VARIANTE GENERALE AL PRG COMUNE DI MONDOVI'

PTPD— 3°CONFERENZA

Relazione tecnica relativa ai temi dei pareri di 2° Conferenza non integralmente accettabili da parte
del comune

ottobre 2026

Area C4

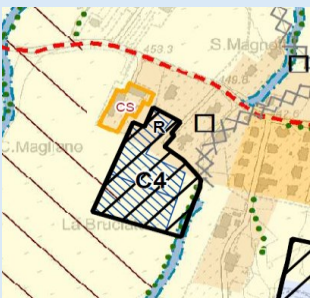
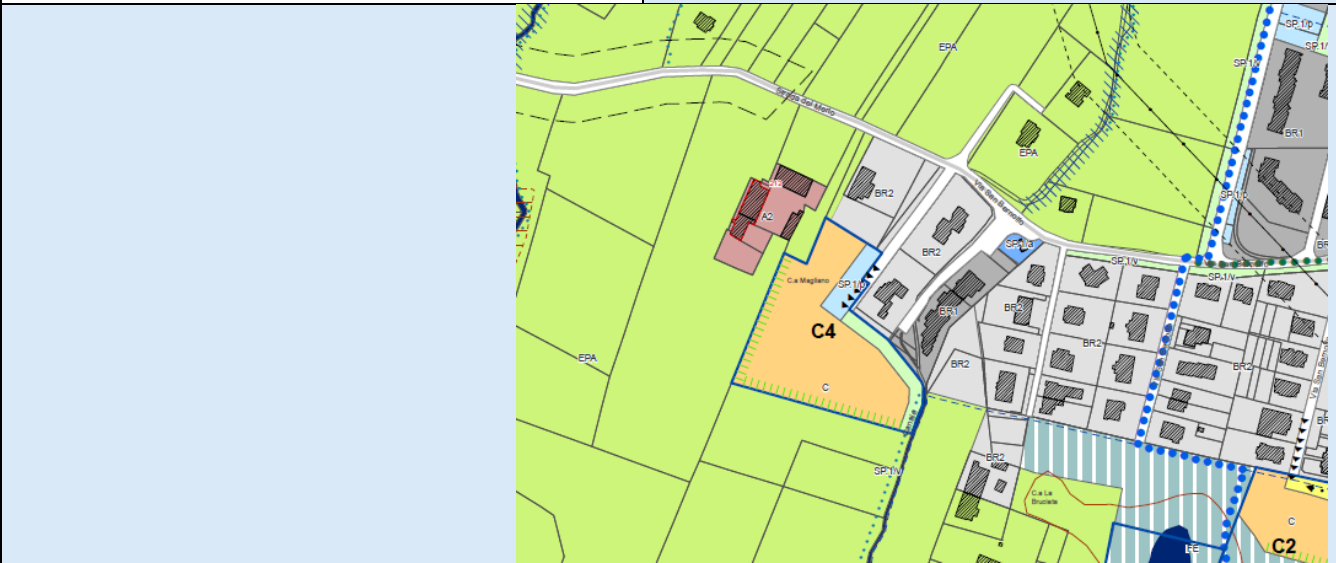
L'area è stata definita nella scheda di raffronto come vigente e non attuata. Essa ricade per una porzione a nord in m.i.6 di dispersione insediativa; le direttive del Ppr all'art. 38 evidenziano che in queste aree gli eventuali interventi insediativi devono essere collocati nelle aree irrimediabilmente compromesse da individuarsi ai sensi del c. 3. L'attuazione dell'area si colloca oltre il limite dell'edificato esistente insistendo sull'area rurale e provocherebbe, se attuata, una ulteriore discontinuità del bordo urbano aumentando l'effetto di "retro" verso le aree di pregio paesaggistico poste a sud. La rimanente parte più ampia ricade nella m.i. 10 art. 40 Inoltre **Per tali motivazioni si considera la previsione critica rispetto alle disposizioni del Ppr. Pertanto essa dovrà essere ricondotta alla destinazione agricola nel Progetto Definitivo.**

Si ritiene di confermare l'area C4 - zona Fornace Pilone in quanto:

- inserita già in PTPP poi ampliata con osservazioni al PP
- conferma di aree completamento del PRG vigente (SUE di dimensioni estremamente più ampie che è stato ridotto solo per le parti prossime e connettabili ai tessuti consolidati esistenti BR)
- ricade in m.i.10 e parte in m.i.6
- non ricade in elevato interesse agronomico
- non ricade in elevata biopermeabilità (art 19 PPR)
- si ritiene applicabile art 38 c.4 lett.b):

Non si accoglie quindi l'osservazione e si **propone** il mantenimento dell'area come da PTPD integrando con ulteriori misure di mitigazione all'art 23 comma 6 (scheda) come segue:

Prescrizioni specifiche -accessibilità veicolare da via San Bernolfo -assoggettamento area servizi in concorrenza della SP1/p e SP1/v -formazione di percorso ciclopeditonale nel tratto indicato -formazione di fronte verde verso sud ed ovest anche ad occultamento della recinzione – dovrà avere una profondità minima di 5 metri e una composizione mista con arbusti alti e piccoli alberi di terza grandezza (2 - 5 metri) da disporre sull'affaccio verso l'area agricola, viabilità interna non pavimentata -realizzazione di fasce di mitigazione -non sono consentite modifiche e alterazioni significative(art 4 c.6) alla conformazione del terreno mediante sbancamenti, livellamenti, riporti o modellazione altimetrica -coordinamento con il Consorzio irriguo per la conservazione e gestione del Canale Pistoira nel tratto intercettato
		L'ipotesi che viene proposta come contenimento possibile degli impatti è la conservazione dell'area nella dimensione con cui era stata definita sia in PTPP che in PP, cioè con una riduzione alla situazione prefigurata e posta in salvaguardia con il PP.  PTPD tavola PPR4  PTPP componente operativa  Tavola P6 - proposta di riduzione con soluzione definita in Progetto Preliminare, poi ampliata a seguito delle osservazioni

Aree C6, C12 e C13

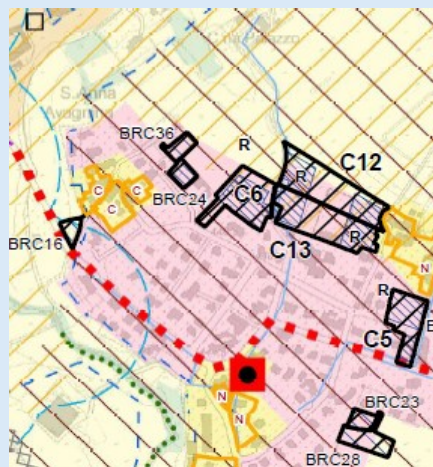
Le tre aree residenziali di nuovo impianto vigenti e riconfermate dalla variante generale sono ubicate nelle aree agricole a nord della frazione di Sant'Anna. Sono aree che si pongono in diretta relazione visuale con l'aperta campagna a nord, come evidenziato dalla scheda. La scheda di raffronto contiene la dettagliata descrizione delle componenti paesaggistiche interferite e le motivazioni della coerenza con le disposizioni normative del Ppr. A riguardo si evidenzia che la morfologia insediativa interessata è la m.i.6 di dispersione insediativa come da osservazione precedente; le direttive del Ppr all'art. 38 evidenziano che in queste aree gli eventuali interventi insediativi non devono interessare le aree caratterizzate da valenza percettivo-identitaria e paesaggistica di cui all'art. 32 in cui ricadono e devono essere collocate nelle aree irrimediabilmente compromesse da individuarsi ai sensi del c. 3. L'attuazione dell'area C6 in particolare si colloca oltre il limite dell'edificato esistente insistendo sull'area rurale e provocherebbe, se attuata, una ulteriore discontinuità del bordo urbano aumentando l'effetto di "retro" verso le aree di pregio paesaggistico poste a nord. **Per tali ragioni si ritiene critica la riconferma dell'area C6 rispetto alle disposizioni del Ppr. Pertanto essa dovrà essere ricondotta alla destinazione agricola nel Progetto Definitivo.** Per le rimanenti aree C12 e C13 si ritiene necessario prevedere che lo strumento urbanistico esecutivo alla quale sono assoggettate dovrà assicurare la progettazione unitaria del bordo urbano in affaccio sull'area agricola mediante la realizzazione di una fascia a verde filtro al fine di garantire l'effetto barriera verde - anche ad occultamento della recinzione - avente una profondità minima di 10 metri e una composizione mista con arbusti alti e piccoli alberi di terza grandezza (2 - 5 metri) alternato con alberi di prima e seconda grandezza (oltre i 5-10 metri) questi ultimi preferibilmente da disporre sull'affaccio verso l'area agricola.

Si ritiene di confermare C6- sant'anna in quanto:

- inserita già in PTPP
- conferme di aree completamento del PRG vigente
- ricade in m.i.6, che il Piano ha identificato come m.i.4 e di cui è richiesta modifica: Sant'Anna non può essere considerata morfologia a dispersione insediativa per il tipo di tessuti presenti e per l'appartenenza al concentrico urbano
- non ricade in elevata biopermeabilità (art 19 PPR)
- non ricade in elevato interesse agronomico (art 20 PPR)
- si ritiene applicabile art 38 c.4 lett.b):

Non si accoglie quindi l'osservazione e si **propone** il mantenimento dell'area come da PTPD integrando con

ulteriori misure di mitigazione all'art 23 comma 6 (scheda) in analogia ai due SUE limitrofi C12, C13, come segue: <table><tr><td>Prescrizioni specifiche</td><td>-..... progettazione del bordo urbano in affaccio sull'area agricola mediante la realizzazione di una fascia a verde filtro estesa dall'area C12 fino alla concorrenza dell'area BRC36, al fine di garantire l'effetto barriera verde - anche ad occultamento della recinzione - avente una profondità minima di 10 metri e una composizione mista con arbusti alti e piccoli alberi di terza grandezza (2 - 5 metri) alternato con alberi di prima e seconda grandezza (oltre i 5-10 metri) questi ultimi preferibilmente da disporre sull'affaccio verso l'area agricola.</td></tr></table>	Prescrizioni specifiche	-..... progettazione del bordo urbano in affaccio sull'area agricola mediante la realizzazione di una fascia a verde filtro estesa dall'area C12 fino alla concorrenza dell'area BRC36, al fine di garantire l'effetto barriera verde - anche ad occultamento della recinzione - avente una profondità minima di 10 metri e una composizione mista con arbusti alti e piccoli alberi di terza grandezza (2 - 5 metri) alternato con alberi di prima e seconda grandezza (oltre i 5-10 metri) questi ultimi preferibilmente da disporre sull'affaccio verso l'area agricola.

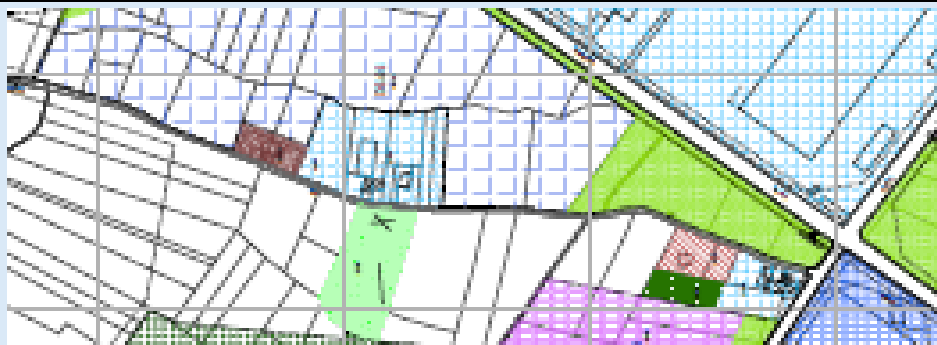
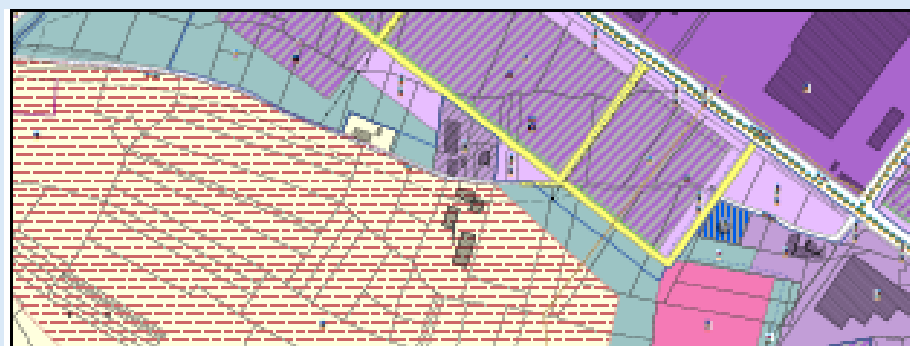
parere – proposizioni non accolte	PARERE PPR argomenti e motivazioni per il rigetto e/o proposte alternative		
P20	Area C11 L'area residenziale di nuovo impianto riconfermata è ubicata sul margine sud ovest della frazione San Giovanni Govoni. La scheda di raffronto contiene la dettagliata descrizione delle componenti paesaggistiche interferite e le motivazioni della coerenza con le disposizioni normative del Ppr. Alla luce delle motivazioni inserite nelle schede di raffronto e della prescritta realizzazione di un fronte verde verso i lati sud ed ovest si ritiene la previsione coerente con le disposizioni normative del Ppr purché sia ridotta e allineata agli edifici esistenti sul bordo nord evitando l'edificazione della parte più esterna da ricondurre a destinazione agricola per evitare una ulteriore dispersione insediativa ed erosione delle aree agricole.	Si ritiene di confermare l'area C11 san giovanni nella consistenza della PTPD in quanto: • inserita già in PTPP esattamente nella dimensione attuale e non sono state sollevate obiezioni di alcun tipo in sede di 1 Conferenza • conferma di area di completamento del PRG vigente • ricade in m.i.10 • non ricade in elevata biopermeabilità (art 19 PPR) • non ricade in elevato interesse agronomico (art 20 PPR) • la riduzione rispetto alla classificazione proposta in PTPP e confermata in PP risulta un problema rilevante in questa fase della procedura, interessando e penalizzando solo parte delle proprietà ricadenti in SUE, essendo l'articolazione dei lotti tale da estromettere del tutto nel caso della riduzione parte delle proprietà • si ritiene applicabile art 38 c.4 lett.b): <i>possano essere ammessi, oltre a interventi di recupero del patrimonio edilizio esistente, solo i completamenti realizzabili nelle aree interstiziali all'interno o a margine di contesti già edificati, se finalizzati alla definizione di margini e bordi di separazione tra aree libere e aree costruite;</i>   PTPD tavola PPR4PTPP componente operativa Non si accoglie quindi l'osservazione e si propone il mantenimento dell'area nella sua interezza come da PTPP/PTPD proponendo un'integrazione delle misure di mitigazione come segue all'art 23 comma 6 (scheda) : <table><tr><td>Prescrizioni specifiche</td><td>- inserimento progettuale da verificare mediante simulazioni progettuali dalla strada dei Curetti e dalla via Giovanni dei Govoni</td></tr></table>	Prescrizioni specifiche	- inserimento progettuale da verificare mediante simulazioni progettuali dalla strada dei Curetti e dalla via Giovanni dei Govoni
Prescrizioni specifiche	- inserimento progettuale da verificare mediante simulazioni progettuali dalla strada dei Curetti e dalla via Giovanni dei Govoni			
P21	Area D1 La vasta area destinata ad attività produttive di nuovo impianto già presente nel PRGC vigente e riconfermata con modifiche e un ampliamento verso sud è posta ad ovest del polo produttivo di Mondovì. Le componenti interferite riguardano Aree di elevato	Area D1 Si ritiene di confermare l'area D1 - area produttiva nella consistenza della PTPD in quanto: - <u>elemento portante della strategia di Piano per il produttivo</u> - rappresenta lo sviluppo necessario di un

PARERE PPR
	parere – proposizioni non accolte	argomenti e motivazioni per il rigetto e/o proposte alternative
	interesse agronomico art. 20 e morfologia rurale di tipo m.i.10 art. 40. La scheda di raffronto fornisce un dettagliato riscontro sulle componenti paesaggistiche interessate e relative motivazioni per la sua riconferma. Tuttavia si osserva che la nuova zonizzazione è peggiorativa rispetto al PRGC vigente rispetto al mantenimento delle tracce rurali e delle aree di rispetto della cascina esistente che vengono drasticamente ridotte e frammentate mediante un nuovo disegno della viabilità di accesso ai lotti che, di fatto, provocherebbe la cancellazione dell'attuale fascia arbustiva (linea tratteggiata verde) che segue il limite catastale già presente nel Catasto d'impianto. Pertanto si ritiene necessario che nel Progetto Definitivo venga previsto il mantenimento del confine catastale e della fascia arbustiva (linea tratteggiata verde) posta sul retro della Cascina e sia ridotta l'estensione dell'area riconducendo ad area agricola la parte oltre la strada vicinale evidenziata con la linea tratteggiata rossa (freccia gialla).	comparto produttivo ormai saturo (l'ultimo PIP si è esaurito nello scorso anno con la vendita dell'ultima area) . - le aree solo apparentemente non completate sono gli spazi necessari ad alcune grandi aziende dell'industria meccanica e dell'automotive, tutte presenti ed in attività, che necessitano di spazi esterni disponibili di ampie dimensioni per le esigenze di logistica e di ampliamenti funzionali sul breve periodo. - era prevista in modo coerente alla presente PTPD già nella PTPP e quindi confermata in PP - inserita per la parte ricadente nel PRG vigente in ZLS nel 2024 come area non attuata - è in fase di infrastrutturazione, stante che-dopo decenni di attesa -si sta attuando la realizzazione del canale di raccolta del rio Bozzolo (Variante semplificata art 17bis c.15bis del 2024) lungo l'asse ovest di c.so Inghilterra - implica -ove ridimensionata -un complessivo ridisegno del comparto riportando il piano al problema originario legato alla difficoltà realizzativa del PRG vigente connessa al frazionamento interno che si era cercato di superare - rientra come verifica nell'ampliamento previsto dall'art 37 comma 4 del PPR rispetto al 20% (- sono ammissibili interventi di riuso, completamento e ampliamento in misura non eccedente al 20% della superficie utile lorda preesistente all'adozione del Ppr) - prevede già rilevanti misure di mitigazione e compensazione - si ritiene applicabile art 40 c.5 lett g) del PPR <i>consentire la previsione di interventi eccedenti i limiti di cui al punto f. qualora vi sia l'impossibilità di reperire spazi e volumi idonei attraverso interventi di riqualificazione degli ambiti già edificati o parzialmente edificati, affrontando organicamente il complesso delle implicazioni progettuali sui contesti investiti; in tali casi gli interventi dovranno comunque non costituire la creazione di nuovi aggregati, ma garantire la continuità con il tessuto edilizio esistente e prevedere adeguati criteri progettuali, nonché la definizione di misure mitigative e di compensazione territoriale, paesaggistica e ambientale;</i> Non si accoglie quindi l'osservazione e si propone il mantenimento dell'area nella sua interezza come da PTPP/PTPD e dell'eliminazione della Via dei Curetti come da disegno attuale Si ritengono le misure di mitigazione e le misure di compensazione adeguate rispetto allo strumento attuativo proposto .

immagini degli elaborati relativi alla D8 con ipotesi a schema delle ricadute paesaggistiche e delle misure di mitigazione (immagine in alto) che dovranno essere alla base dello studio di inserimento

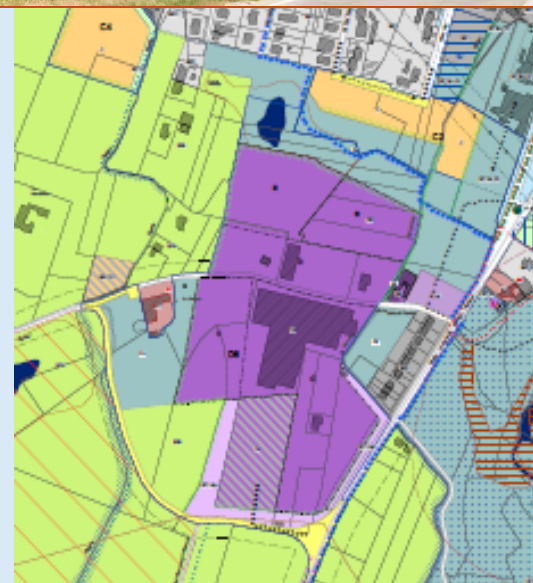
PARERE PPR		
	parere – proposizioni non accolte	argomenti e motivazioni per il rigetto e/o proposte alternative		
		Si propone quindi il mantenimento della previsione con un ulteriore misura di mitigazione che implica la conservazione del tracciato della Via Vecchia di Pianfei, escludendo la rimozione del sedime e l'esclusione di edificazione o di trasformazioni in asse allo stesso, proponendo la seguente modifica all'art 24 comma 8 (scheda D8). Le restanti misure sono già adeguate anche alla valutazione dell'inserimento della previsione stradale:		
		<table><tr><td>Prescrizioni specifiche</td><td> -declassamento e sdemanializzazione del tratto della Via Vecchia di Pianfei intercettato dallo stabilimento, con procedura da attivare a seguito della realizzazione del nuovo tracciato. Il tracciato verrà conservato senza alterazioni, ne potrà essere interessato da edificazioni. </td></tr></table>	Prescrizioni specifiche	 -declassamento e sdemanializzazione del tratto della Via Vecchia di Pianfei intercettato dallo stabilimento, con procedura da attivare a seguito della realizzazione del nuovo tracciato. Il tracciato verrà conservato senza alterazioni, ne potrà essere interessato da edificazioni.
Prescrizioni specifiche	 -declassamento e sdemanializzazione del tratto della Via Vecchia di Pianfei intercettato dallo stabilimento, con procedura da attivare a seguito della realizzazione del nuovo tracciato. Il tracciato verrà conservato senza alterazioni, ne potrà essere interessato da edificazioni.
